やはぎ こうだ  
矢作川水系広田川 (3.30k ~ 3.50k)

既往改修箇所【平成 17 年度施工】

西三河建設事務所

新しい指針・基準から見た評価

改修後の環境に関する評価

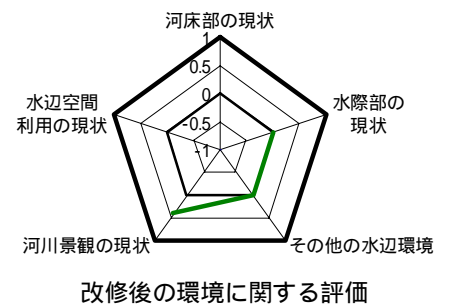
- 河床部の現状：湛水区間であるため評価しない。
- 水際部の現状：水際には連続した植生があるが、外来種が優占して生育している。水際への土砂の堆積による入り組みは見られず、直線的である。水際のヤナギ群落等の一部が水面に覆い被さり、生物の良好な生息環境を形成している。
- その他の水辺環境：堤防法面の植生は豊かだが、外来種が優占して生育している。水の透明感はあまりない。
- 河川景観の現状：覆土に植生が回復しているが、外来種が多くやや雑然としている。平野部らしいゆったりとした広い水面と法面の緑は、背後の田園景観に調和している。
- 水辺空間利用の現状：水際の利用を特に想定していないことから、評価しない。

- ・湛水区間で洪水時の流速は 1.7m/s であるため、瀬・淵の形成を促すより、水際域の多様性を目指すべきであったと思われる。

- ・低水路幅の変化：直線的な水際線に変化を与えるために低水路を緩やかに蛇行させ、単調さは緩和されているが、低水路幅が一様なため、やや画一的な印象を受ける。低水路幅に変化をつけられるとより良かった（写真〇）。
- ・景観：拡幅により平野部らしい広々とした水面が形成されており、法面の植生と合わせて周囲の田園と調和した良好な河川景観となっている（写真 ）。

- ・外来種：かごマットの覆土により、法面の植生が回復しているが、セイタカアワダチソウ等の外来種が優占している（写真 ）。植生の回復のための覆土は、外来種が見られない箇所の表土を利用する等、在来種の回復を促したい。
- ・水際の構造：水際に植生が連続しているが、陸生植物が主であるため、水際の豊かな土壌が形成できると水域の抽水植物が根を活着し、より良い環境となりえる。また、付近では、平成 15 年度に重要種のメダカやスジシマドジョウ小型種東海型が確認されていることから、水際の土羽の小段の高さを下げる及び参考に示すような水際の工夫等によって、生物の生息環境の向上をはかることが望ましい。

改修後の環境に関する評価

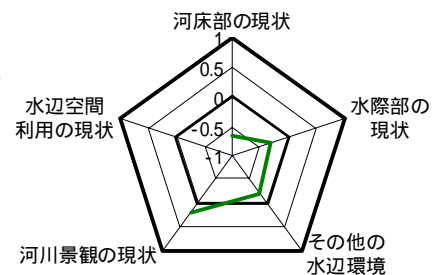
河床部の現状：全体的に平瀬化し、明瞭なみお筋は見られない。

水際部の現状：水際部には、やや土砂が堆積して変化のある箇所もあるが、ほぼ直線のかごマットは露出している。水際植生の大半は、かごマット上部の陸域に形成され、アメリカセンダングサ、オオブタクサ等の外来種が多い。水域の沈水・抽水植生は見られない。

その他の水辺環境：砂州は殆ど見られない。部分的にヨシ群落が見られるが、全体的には外来種が目立つ。流水に透明感はないが悪臭はない。

河川景観の現状：植生は回復しており、人工物の見えは少ないので農村景観との違和感は少ないが、河床幅が狭く単調で川らしくない。

- ・「みお筋を固定せず、川の力で自然な低水路の形成をはかる」という目標は妥当だが、計画・設計にうまく反映できていない。

- ・法線：蛇行のある現況河道の法線形状を基本とし、ショートカットしなかったことから、改修後の河床材料等も維持されている。川幅を一部広くしており景観面にも良い（写真）。
- ・河床幅：河床幅が狭いため、川の自然な営みによる瀬・淵、砂州の形成が進まず、河床部の環境が単調となっている（写真）。法勾配を2割から5分として河床幅を広くとるか、河床幅を十分確保できる用地を確保することも考えられる。一部、旧河川敷を活用して河床幅を広くとった箇所には、砂州が形成され、環境的にも良い。

- ・かごマット：水衝部の水際に設置したかごマットが水際を固め、河道の自然な変化を制限している。かごマットの殆どは露出し、人工的な印象を与える（写真）。5分勾配としたが、河床幅が狭いためか水際に土砂がつかず単調化・直線化している。
- ・階段：水際に下りる階段がなく、親水面への配慮が少ない。地域の身近な小河川とするためには、水際に下りられるスペースと階段が必要と考えられ、今後は要検討である。

河床幅を最大限確保するため、堤内地盤高から下の護岸を5分とすると、

河床幅/川の深さ(b/h):既往計画約0.7(3.3/4.5) 改善案約1.7(7.5/4.5)へ改善できるが、3に満たないため、今後改修するには用地の確保が望ましい。

#### 改修後の環境に関する評価

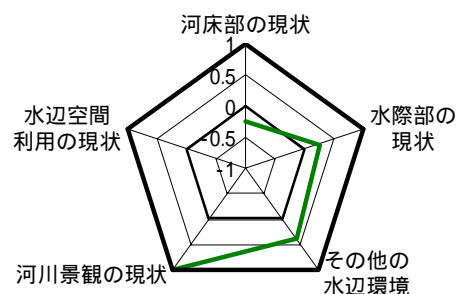
河床部の現状：明瞭なみお筋は見られず、平瀬化して流れは単調である。  
 水際部の現状：土砂の堆積により植生基盤が形成され植生が生育しているところでは、多少の入り組みが見られるが、水際は固定され、直線的である。  
 その他の水辺環境：法面には植生の生育が見られる。また、水質はきれいで、触れてみたくなる。  
 河川景観の現状：周辺の山並みや田園風景とは調和しているが、河床が狭く、河床が単調で山地河川らしい景観ではない。  
 水辺空間利用の現状：水際の利用を特に想定していないことから評価しない。

- ・自然の営力による環境の復元や連続性の確保は妥当な目標設定であるが、河床幅が狭いこと等、計画・設計にうまく反映できていない。

- ・ほ場整備事業との調整等により、やむを得ず河道を山側に寄せている。地形に沿った線形としたのは良かったが、山付部に管理用通路を設置せず、斜面林と一体的な整備とすべきであった（写真 及び右図参照）。斜面林は水面に木陰をおとし、水温の低下等、ヤマメやアマゴの良好な生息環境を形成する。
- ・古い流路は山に沿っていた可能性もある。本事例のように、大きく平面形を付け替える場合には、過去の航空写真等で旧流路の線形を調査して参考としたい。
- ・河床幅を狭めて水際を固定したため、みお筋が消失し、河床が平坦になっている。拡幅のみによる河積の拡大に必要な用地確保ができると良かった。用地を広く確保する調整ができない場合、拡幅側の法勾配を立てる等の工夫により河床幅をできるだけ広く確保できると良かった。

- ・落差工は、いずれも魚の移動に大きな支障はないように見受けられるが、もっと自然のステップ&プールを参考として淵と早瀬を創出できると、魚類の生息環境が向上し、山地河川らしい流れとなる（写真〇）。

拡幅や河床幅の確保における工夫を示す。これにより、河床幅は次のように改善される。

河床幅/川の深さ(b/h)：既往計画約0.8(3.0/3.6) 改善案約4.3(9.5/2.2)

水際には植生が多く見られる  
（評価対象範囲より上流）

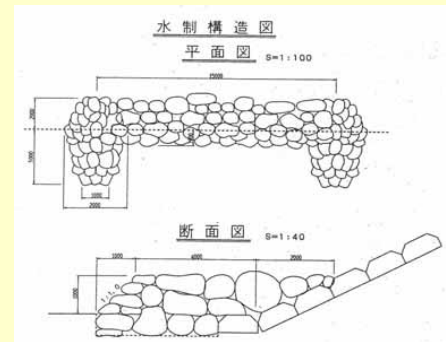
- ・ 右岸側の水制や木工沈床は、魚類の生息場所となる空隙を確保するとともに、植物の生育基盤となっている（写真、）。水際には植生が多く生育し、緑豊かな景観となっている。また、水際線に入り組み等の変化がある。単調になりがちな水衝部の水際の多様性に配慮した水制の使用例として他の箇所でも参考にできると思われる。
- ・ 木工沈床の前面に護床ブロックによる床固が設置されている箇所があり、水面上に露出して目立っている（写真）。木工沈床前面の河床低下への対応と思われるが、設置の必要性、設置高さを検討する必要があると思われる。

改修後の環境に関する評価

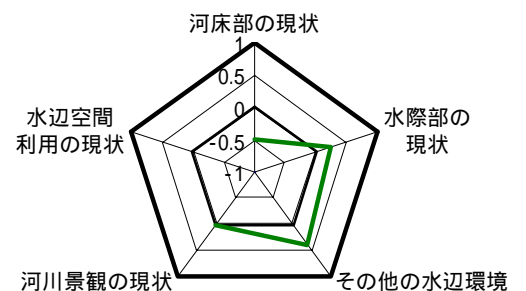
河床部の現状：施工前に見られた瀬・淵の形態が消失し、河床一面に植生が生育した状況となっている。

水際部の現状：捨石等による多孔質な水際部に連続して植生が生育している。河床幅が狭く水際線の変化は小さい。

その他の水辺環境：斜面林と一体となった空間が保全され、法面に植生が生育している。施工前にあった砂州は復元していない。水は透明感が高い。評価対象範囲より上流で「水辺の緑の回廊」整備事業を実施した箇所では、樹木が生育し良好な環境を形成しつつある。

河川景観の現状：田園の風景に違和感のない景観となっているが、河床一面に植生が生育し、平常時に水面が見えない状況である。

- ・現在の環境をよく把握した目標設定は妥当である。ただし、目標を改修計画に効果的に反映できていないことが致命的な課題である。

- ・山付部の保全：河畔林と一体となった良好な環境が保全されている。
- ・平面計画・縦横断計画：山付部等を除いてショートカット+法勾配2割の標準断面で整備され、元の自然な河岸や瀬・淵が失われている。改修前の法線を基本に片岸拡幅していれば、河岸や瀬・淵が保全できた。ショートカット部は、法勾配を立てて河床幅を広くする、改修残地を活用して河床幅に変化を与える等の工夫ができると良かった。一方、法勾配5分で改修された評価対象範囲から下流の改修済み区間は、河床幅が広く比較的良好なみお筋が形成されている（写真）。

- ・多段式落差工：落差工上部に大きな段差がある上、夏季は流量が極端に減少し魚がのぼれない状況である。また現地には大きい石が目立つ。流量の年間変動を事前に把握したうえで小流量時にも機能する構造とし、石の大きさや配置について工夫したい（写真）。
- ・河床の植生生育：夏季は取水により水量が減じ、浅い水深になるため、河床一面に植生（ツルヨシ）が生育している。ある程度みお筋を掘っておく等により水量の少ない時期でも水深を確保し、みお筋ができるよう工夫したい。
- ・かごマット：植生の生育状況は良好であるが、覆土が流出したのか、かごマットが露出しており、法面を歩く時に滑りやすい（写真）。
